中港溪流域 整體改善及調適規劃(1/2)

米粉街河段治理措施小平台會議

主辦機關：經濟部水利署第二河川分署

執行單位：禹安工程顧問股份有限公司

■ 112.10.03 尖山里 林春旺里長訪談：

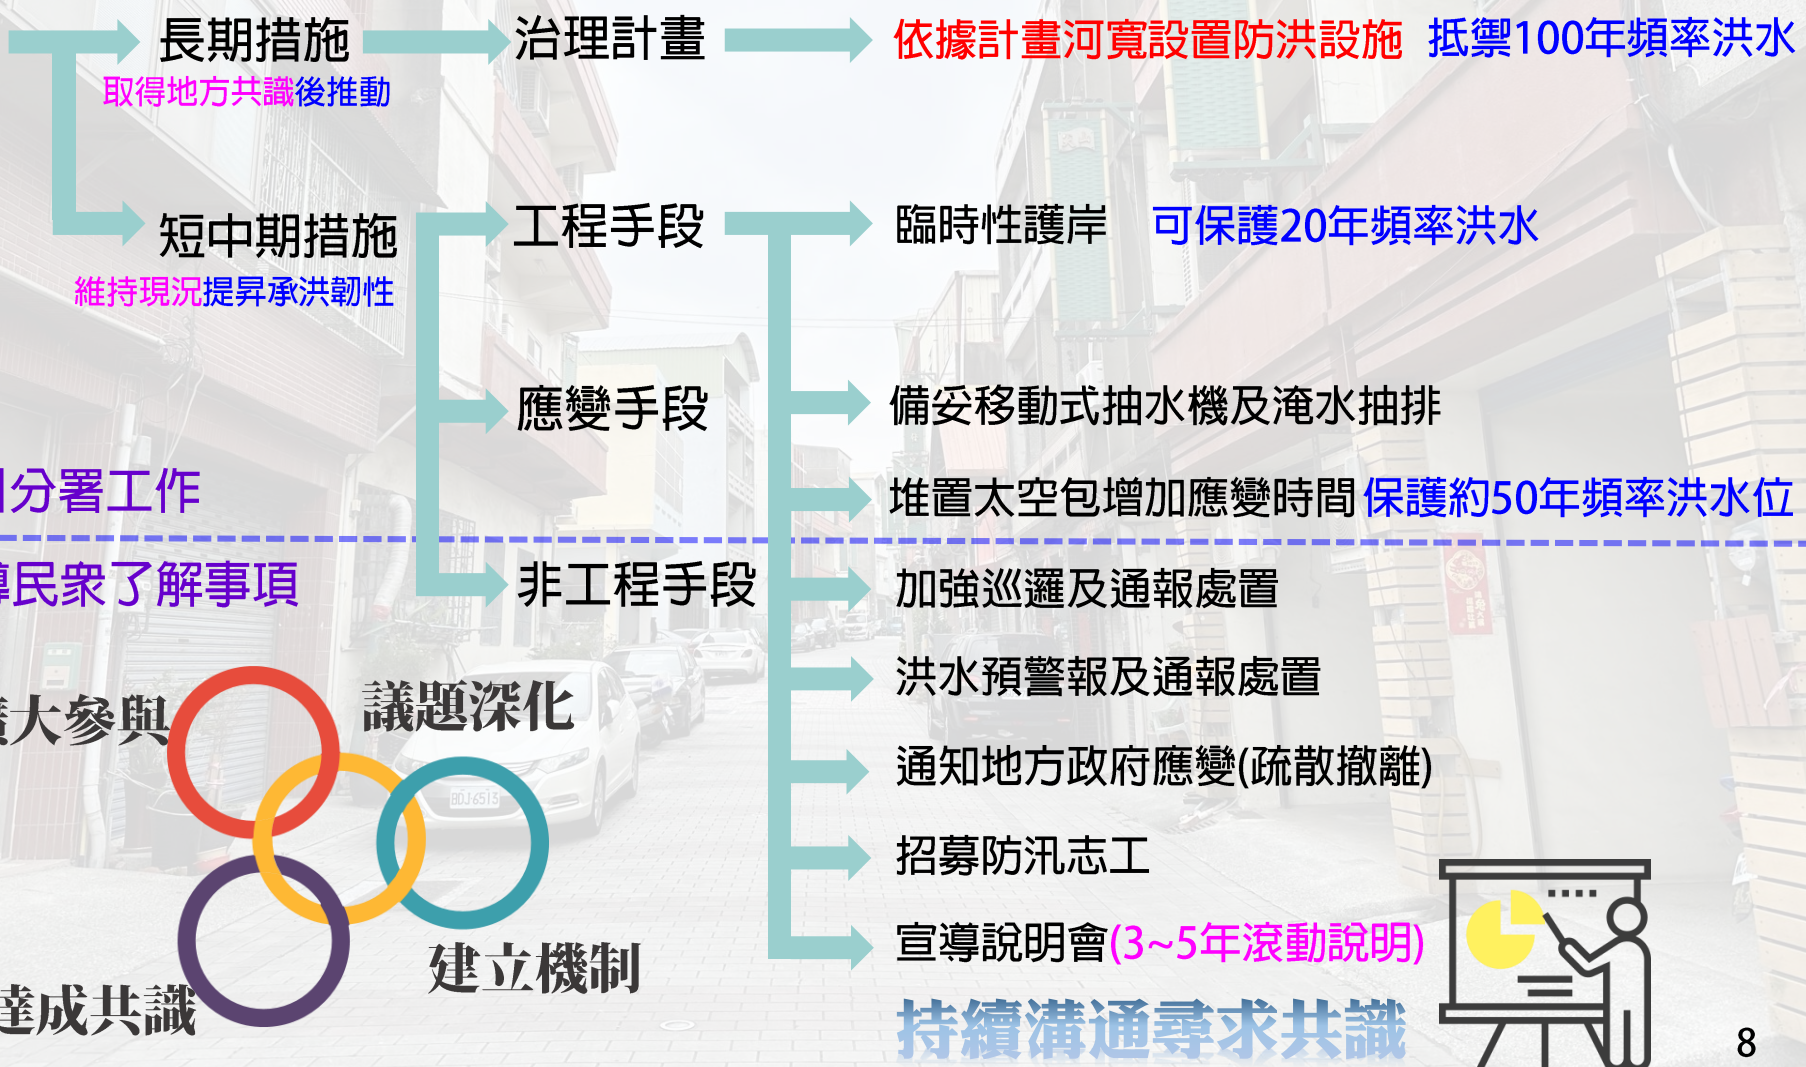
- 1.簡便堤防設置之太空包，經風吹日曬雨淋後大部分都破掉，造成道路上沙子遍布，景觀髒亂，颶風還搞得都是風飛沙，非常困擾。
- 2.建議北岸那邊可做河道整理，擴大通洪面積，這樣汛期時南岸這邊水位就不會這麼高，可降低米粉街淹水風險。
- 3.排水溝的方向如果可以做成有點弧度，就可以順著中港溪流被帶走，目前排水溝方向都是垂直中港溪，所以都無法排掉。
- 4.鐵路橋下方道路地勢較低，洪水來時均會全部淹沒，先前有反應護岸長度不足會倒灌，已有加長施設護岸。

- 1.太空包為臨時性措施，可增加反應避難時間，太空包堆置造成環境問題，應再做檢討。
- 2.本河段橋梁眾多，且近年有橋墩下刷之現象，針對河道整理一事，仍需審慎評估。
- 3.有關排水溝方向導致水流暢洩不順情況，將納入檢討。
- 4.感謝里長提供建議，加長護岸施設保護。
